Изменение № 1 ГОСТ 13262—79 Скреперы прицепные. Правила приемки и методы испытаний

Постановлением Государственного комитета СССР по стандартам от 19.07.85 № 2296 срок введения установлен

с 01.12.85

Черт. 4

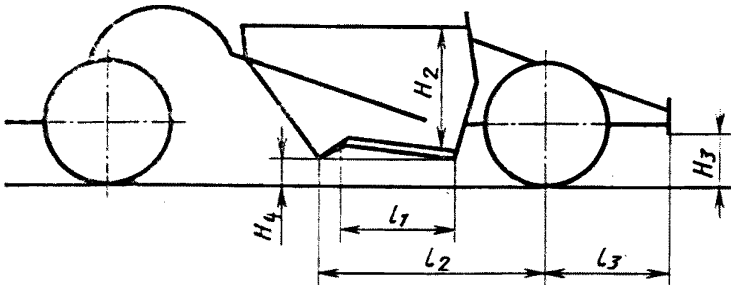
Пункт 2.4.2.6 дополнить подпунктом — *е*: «е) дорожный просвет H_4 — от самой нижней точки скрепера до опорной поверхности»;

чертеж 4 заменить новым:
